Nos références D4550.32-12/1252

Objet Opérations de réparation effectuées lors de la fabrication des  
couvercles de cuve du parc en exploitation – Eléments  
complémentaires

**- DEMANDE DE L'AUTORITE DE SURETE ET DE RADIOPROTECTION -**  
**- Fiche Question - Réponse -**

**TITRE : Réparations et interventions en fabrication sur les beurrages des soudures d'adaptateurs des couvercles du parc en exploitation**

Figure 1 : Zones concernées par les interventions sur le beurrage

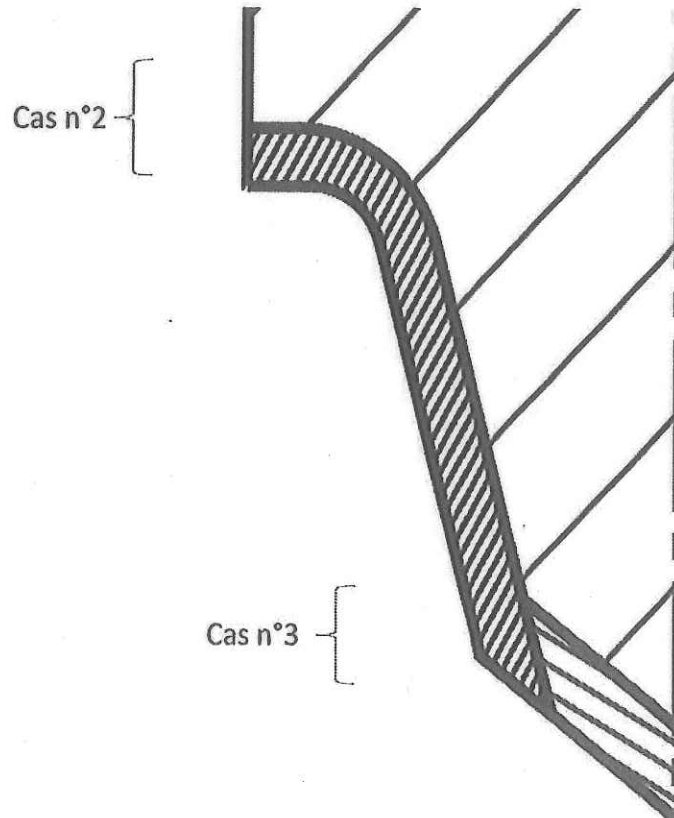
*Puisque l'écart concerne, dans le cas de Flamanville 3, les soudures ayant fait l'objet de réparations, soit au niveau de la soudure, soit au niveau du beurrage avant la réalisation de la soudure, je vous demande d'identifier l'ensemble des couvercles en exploitation potentiellement concernés afin de confirmer les données transmises à l'ASN par AREVA NP. Vous me ferez également part de votre analyse sur l'impact de ces réparations sur la qualité des couvercles concernés.*

Dans tous ces cas, seules des opérations de ré-usinage et ou de micro-meulage ont été faites, au niveau de l'alésage (figure 1). Ces opérations n'ont pas conduit à réaliser des rechargements.

Dans le cas du couvercle DP05 de Belleville 2, le plan qualité de l'étape « soudage des adaptateurs » montre que 26 beurrages ont été repris en partie haute (au droit du revêtement), après emmanchement des adaptateurs, pour des raisons d'accessibilité de la soudure.

La note MC/FNM 96.262, décrivant cette opération, demande de vérifier que les exigences d'épaisseur de beurrage sont satisfaites.

Cette opération de reprise des meulages du beurrage, en partie haute, au droit du revêtement a été suivie par les métallurgistes d'EFF et a été tracée dans le plan qualité (contrôles visuel, dimensionnel et ressuage conforme).
